ПАСПОРТ ДОСТУПНОСТИ

Библиотека «Молодежная»

АКТ
обследования объекта
на предмет беспрепятственного доступа и использования инвалидами и другими маломобильными группами населения
Библиотека «Молодежная»
Здание, расположенное по адресу: Кемеровская область - Кузбасс, г. Междуреченск, ул. Весенняя, д. 9, помещение 2.

ФОТО №12

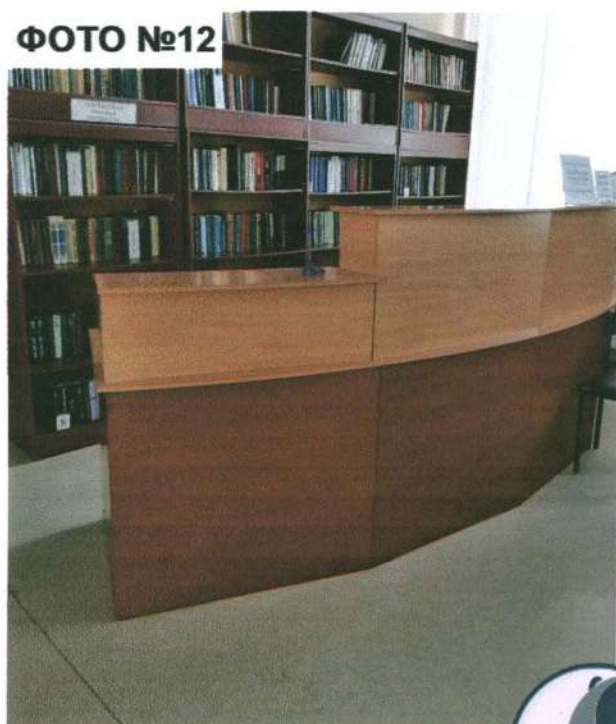
№ п/п	Наименование элементов объекта	Ед. изм.	Норматив	Фактическая величина	Для категорий МГН*	ФОТО	Примечания
1	2	3	4	5	6	7	8
4	Рабочее место библиотекаря						
	-высота рабочей поверхности	см	Не выше 80- 85	102 / 121	К	12	П.8.1.7 СП 59.13330.2020
	-ширина зоны обслуживания	см	Не менее 100	81 / 170	К	12	П.8.1.7 СП 59.13330.2020
	- ширина дверного проема в свету	см	Ширина рабочей створки не менее 90 см	140	К	11	П.6.2.4. СП 59.13330.2020
	- высота порога	см	не более 1,4 см	0	К, О, С	11	П.6.2.4. СП 59.13330.2020
	- ширина прохода	м	не менее 1,1	143 / 173	К	-	П.8.6.10 СП 59.13330.2020

N п/п	Наименование функционально-планировочного элемента	Наличие элемента			Выявленные нарушения и замечания		Работы по адаптации объектов	
		есть/нет	N на плане	N фото	Содержание	Значимо для МГН	Содержание	Виды работ
4	Рабочее место библиотекаря	есть		11, 12	Высота рабочей поверхности не соответствуют норме.	К	Привести в соответствие высоту рабочей поверхности.	Текущий ремонт
Наименование структурно-функциональной зоны		Состояние доступности		Приложение		Рекомендации по адаптации (вид работы)		
				N на плане	N Фото			
Пути (путей) движения внутри здания		ВНД (К) ДЧ-И (О, С, Г, У)			11, 12	Текущий ремонт
